MCM*/MCKM*/MCBMI/MGT*/MSLL-Ø16~Ø40 系列

可調緩衝型迷你氣壓缸 進氣底孔尺寸變更通知

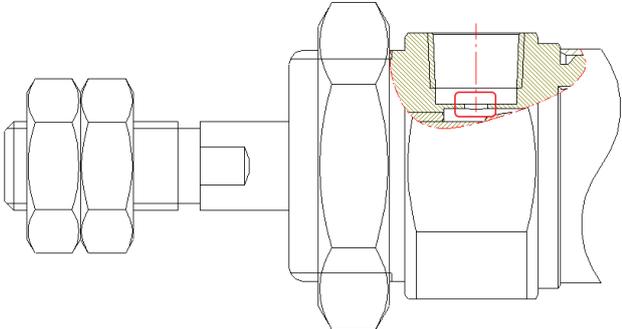
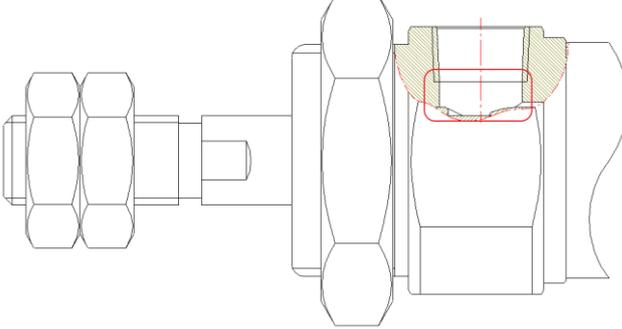
為優化產品性能，變更進氣底孔設計。

變更前 (以 MCMB-Ø25-A 系列為例)	變更後 (以 MCMB-Ø25-A 系列為例)
進氣底孔未貫通	進氣底孔貫通
